Landesstraßenbaubehörde
Sachsen-Anhalt (LSBB)
Regionalbereich Süd

Flächennutzungsplan der Gemeinde Südharz, Landkreis Mansfeld-Südharz, Entwurf

hier: Behördenbeteiligung nach § 4a Abs. 3 BauGB sowie öffentliche Auslegung

Anlagen: - Ausschnitt aus der topographischen Karte im Maßstab 1 : 10.000 mit Einzeichnungen
(1 Seite)

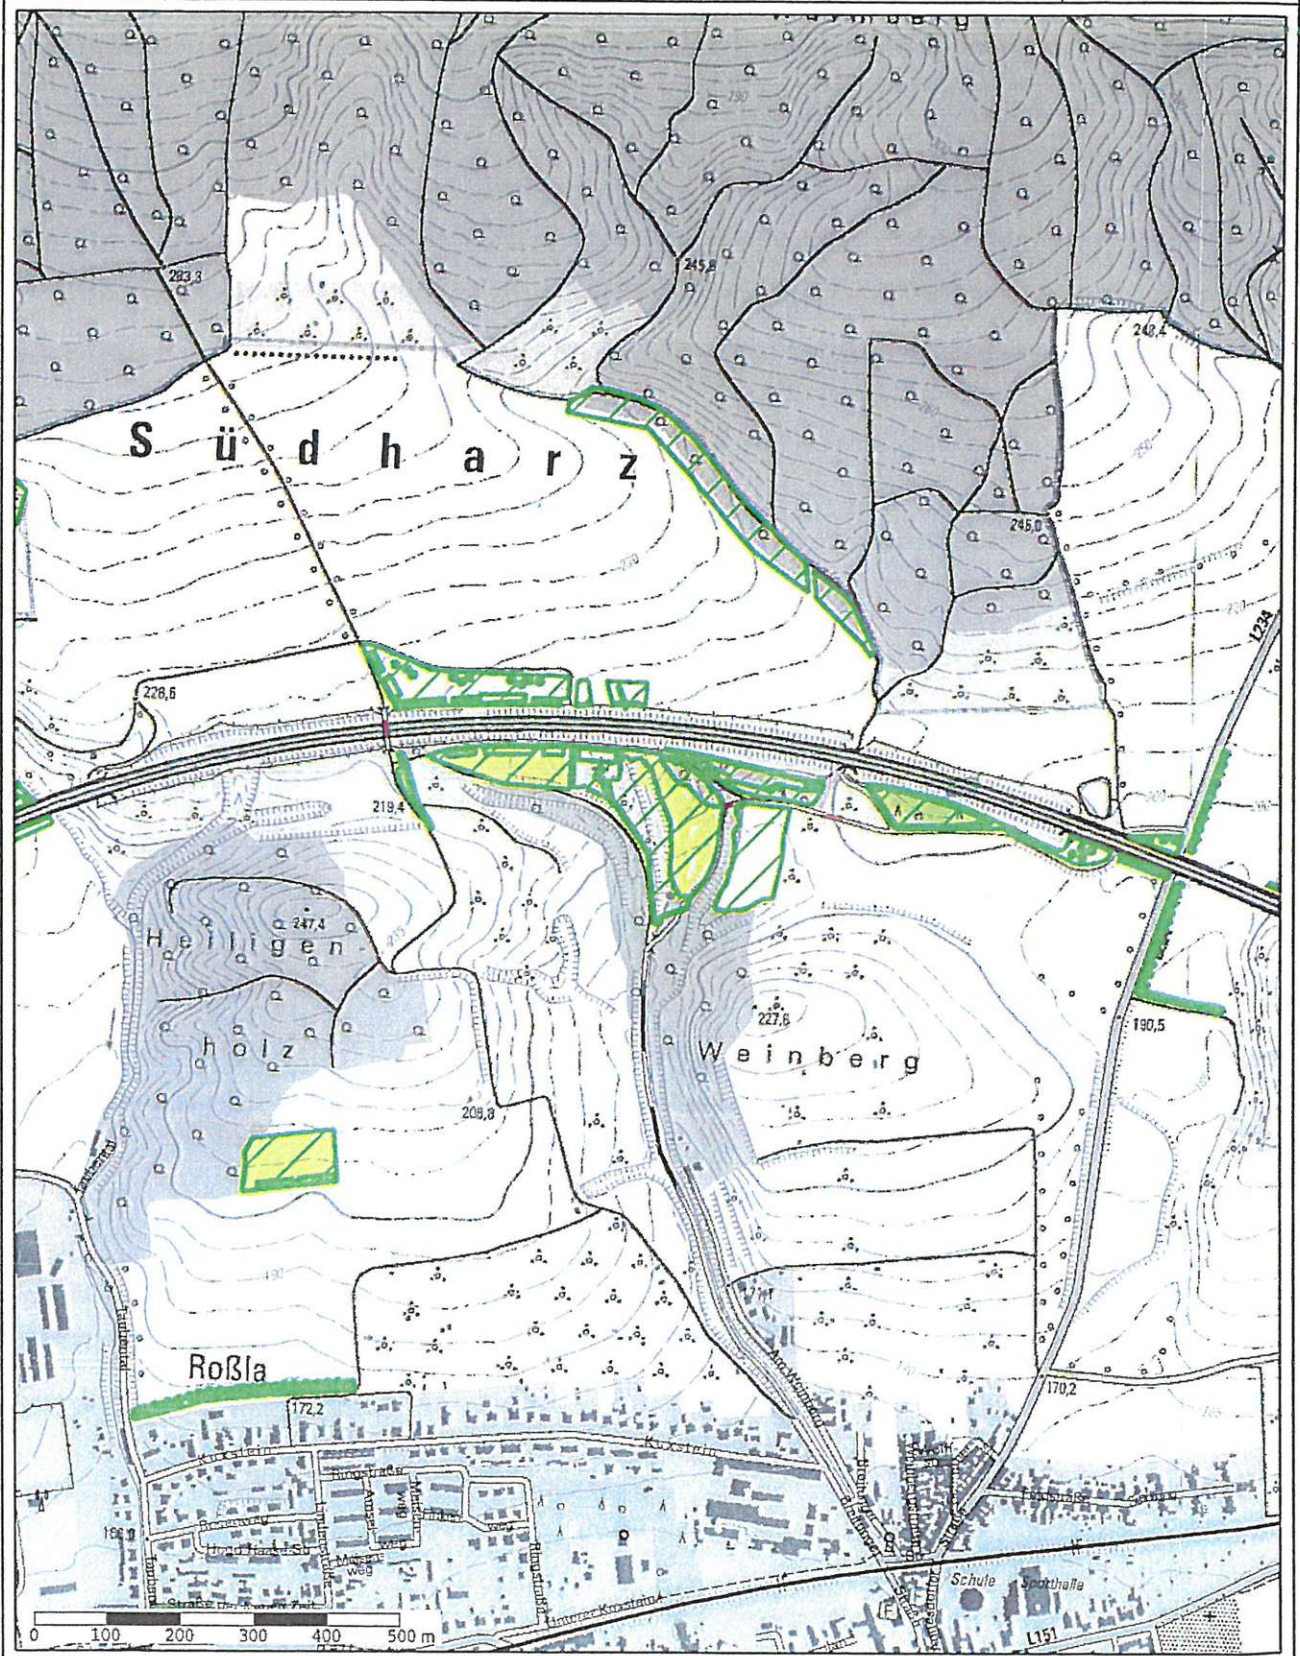
Die im Entwurf des Flächennutzungsplans (FNP) der Gemeinde Südharz vom September 2018 fehlenden flächenhaften landschaftspflegerischen Maßnahmen des Autobahn-Neubauvorhabens BAB 38, Göttingen – Halle/Leipzig (siehe die Stellungnahme vom 14.01.2018) wurden größtenteils in die Planzeichnung des vorliegenden FNP-Entwurfs vom Juni 2019 übernommen. Es fehlen jedoch noch mehrere Maßnahmen. Hierzu übergebe ich Ihnen noch-

mals einen Ausschnitt aus der topographischen Karte im Maßstab 1 : 10.000 mit den fehlenden, grün-gelb markierten Maßnahmen mit Bitte um Nachtragung in der Planzeichnung zum FNP.
